Stuttgart 21

Planfeststellungsabschnitt 1.5 Zuführung Feuerbach/Bad Cannstatt – Generalplanung
 Bau-km -4.0-90.340 bis Bau-km -0.4 -42.000 / Stat. -4.8-64.359 bis Bau-km -0.4-42.000

Lageplan		Datum	Name
S-Bahn von/nach Stg Nord		12/02	Baltaci (SI)
Str. 4805 Stg Nord – Stuttgart Hbf (tief), Stat -2.3-14.678 bis -2.0-46.517		Bearbeiter	12/02 Trowe (SI)

Anlage **4.3**
 Blatt **2B** von 4

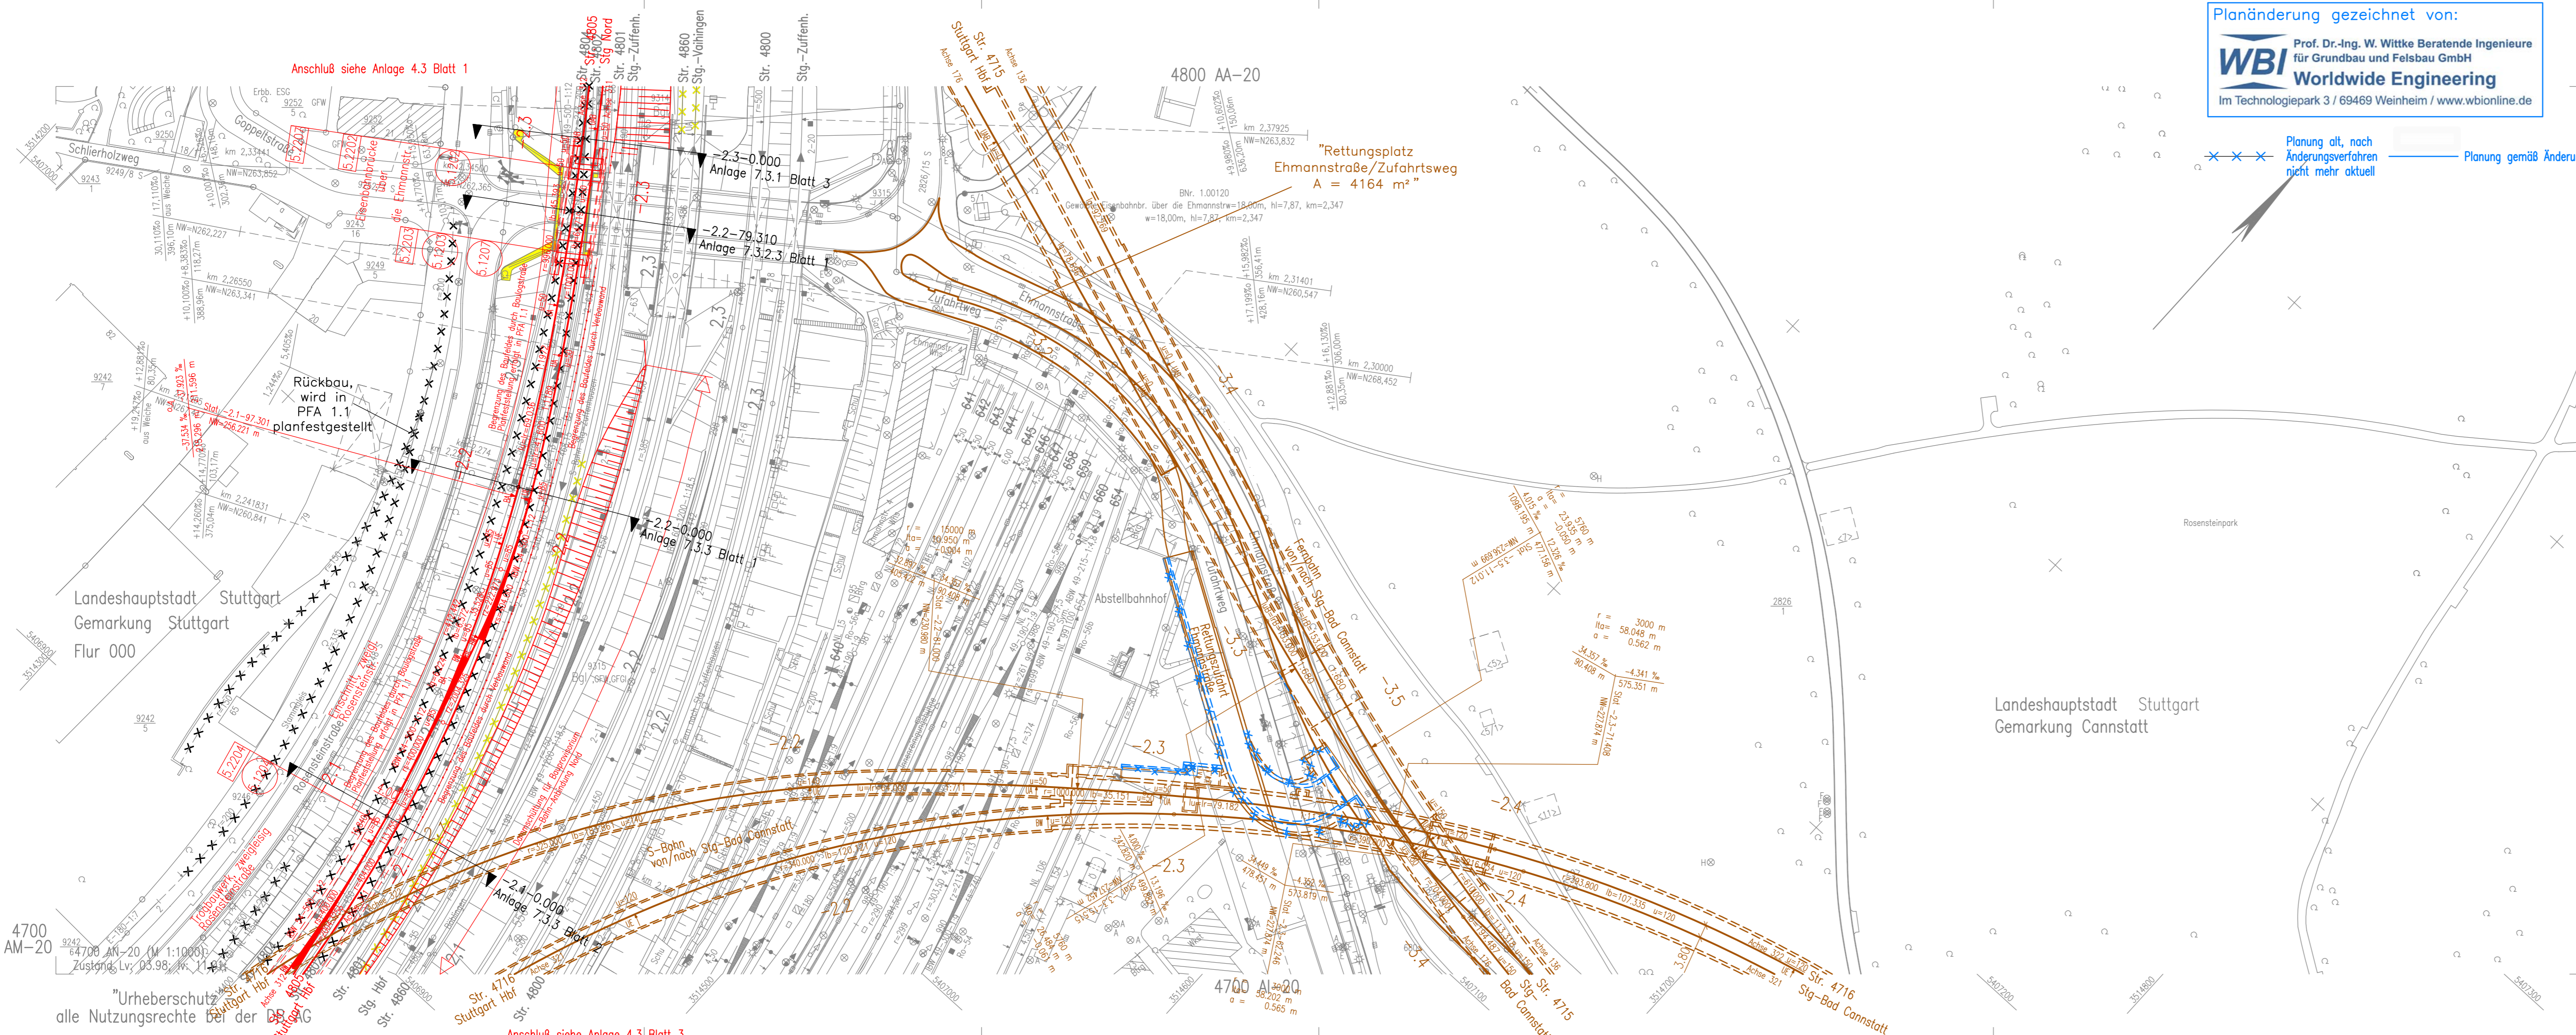
Index	Änderungen	Datum	Name
A	Bergmännische Bauweise Ehmannstraße	07.09.16	Prof. W. Wittke
B	Rettungsstollen, -schacht und Rettungszufahrt	30.08.19	Prof. W. Wittke
